**PROGETTO DI UN IMPIANTO AGROVOLTAICO E OPERE CONNESSE DA REALIZZARSI IN PROVINCIA DI TRAPANI NEI COMUNI DI SALEMI, MAZARA DEL VALLO, SANTA NINFA E CASTELVETRANO, DENOMINATO "CLUSTER B"**

ELABORATO **CONTRODEDUZIONI AL PARERE CTS**

CODICE ELABORATO  
**CLBPD0R24-00**

00	28/08/2023	RISPOSTA AL PARERE CTS n.377 del 29.06.23	F. LIONIELLO	ABSOLUTE ENERGY SICILIA SRL	ABSOLUTE ENERGY SICILIA SRL
REV.	DATA	DESCRIZIONE REVISIONE	REDATTO	VERIFICA	APPROVATO

Figura 1 - Aree non idonee ai sensi del D.P. Reg. n. 26 del 10 ottobre 2017

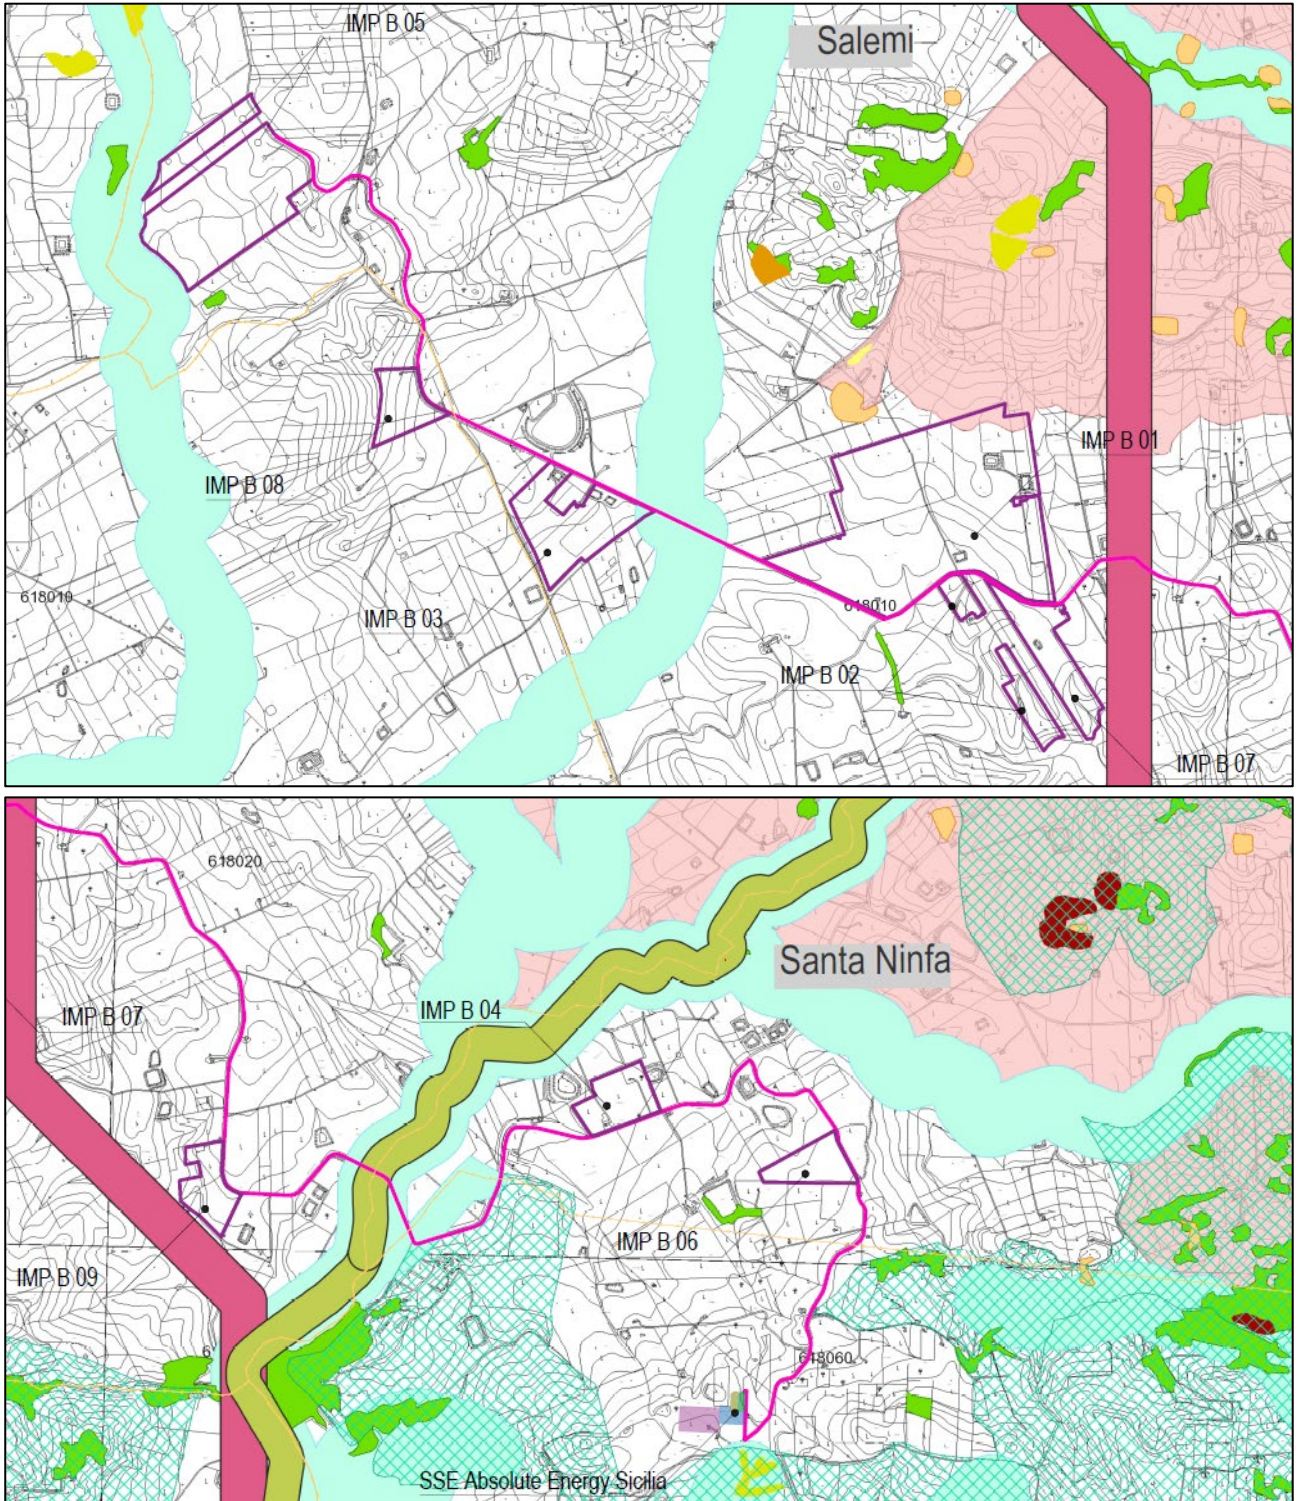
*"Occorre fornire chiarimenti in merito alla coerenza del progetto con il Titolo I "Aree non idonee" del D.P.R.S. 10/10/2017, sul posizionamento della stazione di utenza e del percorso dei cavidotti;"*

A seguito della richiesta sopracitata si evidenzia che è stato predisposto l'elaborato "CLBSIAT41-00 - Aree non idonee D.P.R.S. 10/10/2017".

Dalla sovrapposizione dell'impianto sulle diverse cartografie, è emerso che:

Figura 4 - Planimetria degli interventi di mitigazione

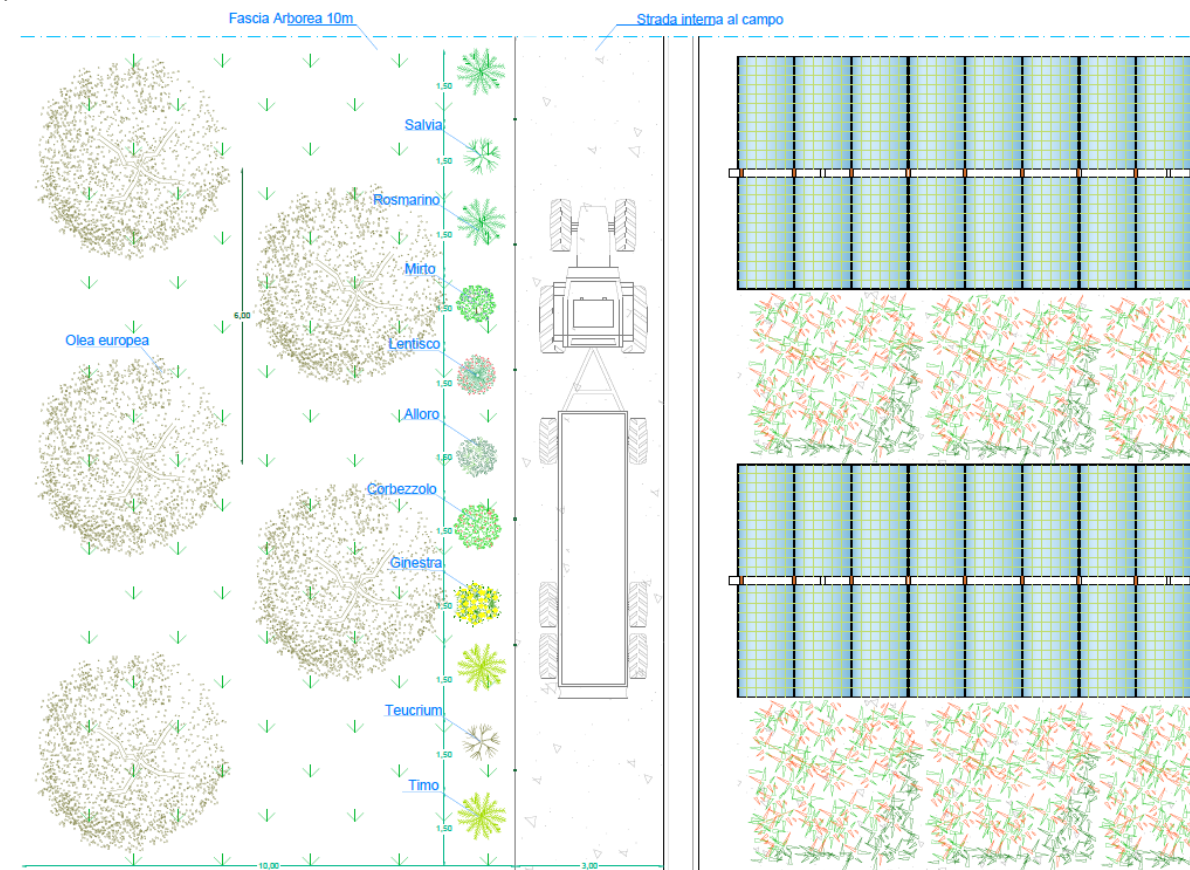
*“Dovrà essere previsto il posizionamento di una fascia arborea di larghezza minima 10 m, perimetrale alle aree di disponibilità, da collocare al di fuori della recinzione delle stesse e quindi la recinzione dovrà essere collocata tra la fascia boscata e l’area d’impianto;”*

Inoltre, già nel progetto presentato in prima istanza, era prevista un’ampiezza della fascia arborea minima di 10 metri.

Si osservi, in particolare, in Fig. 4 la quota indicata per l’ampiezza della fascia arborea che indica i 10 metri già previsti.
